新增設等計画書(変更)

東二総発第37号
平成30年9月12日

住 所 茨城県那珂郡東海村大字白方1番の1
事業所名 日本原子力発電株式会社
東海事業本部東海第二
氏 名 所長 江口藤

新增設等計画の種別	1.施設の新增設 ②施設の変更 ③用地の取得
施設の名称	東海第二発電所
変更の概要	<p>1. 審査内容の反映 これまでの新規制基準適合性審査を通じて変更になった機器仕様（代替循環冷却系ポンプ個数表記等の適正化）について反映した。</p> <p>2. 記載の充実・適正化 (1) 記載の充実（ブローアウトパネル閉止装置の追記等） (2) 記載の適正化</p> <p>新增設等計画書（変更）の概要は、別紙のとおり。 詳細は、添付資料1（変更箇所の新旧対照表）のとおり。</p>
計画書の変更理由	新規制基準に関わる原子力規制委員会におけるこれまでの審査会合の審議内容等に基づき、記載内容の充実・適正化を図る。

図18. 1 ブローアウトパネル閉止装置構造概略図

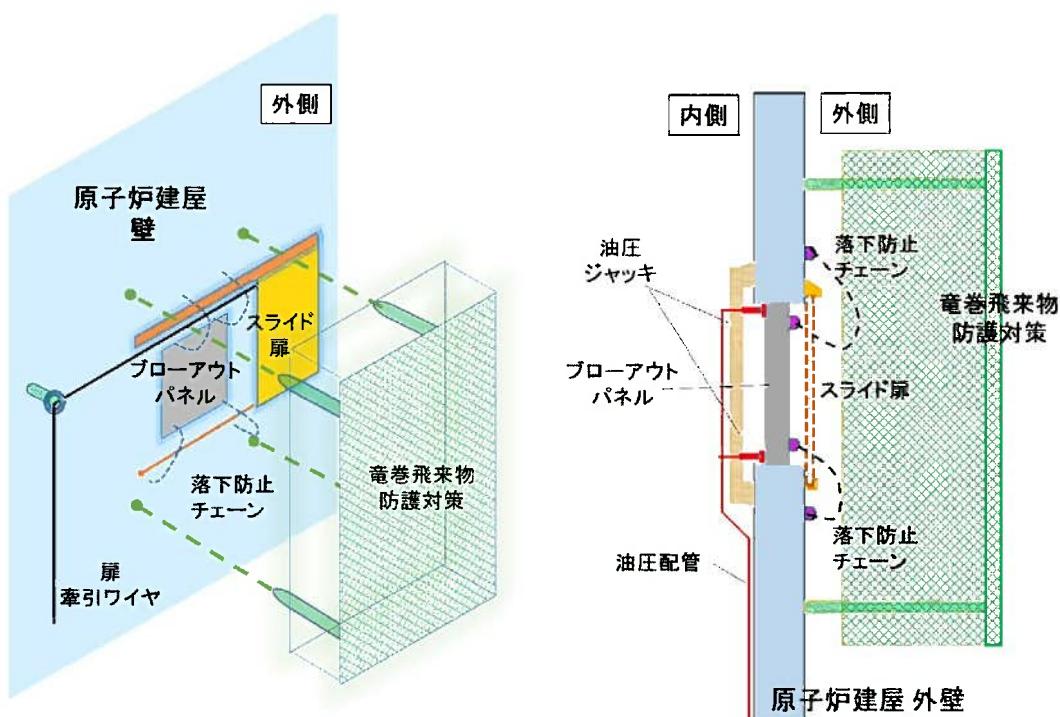
また、炉心の著しい損傷が発生した場合において、運転員の被ばくを低減するため、ブローアウトパネル開放時に容易かつ確実に開口部を閉止できることを実証試験により確認したブローアウトパネル閉止装置を設置する。

なお、ブローアウトパネル閉止装置は、中央制御室において遠隔操作できるとともに、現場において人力により操作できる設計とする。
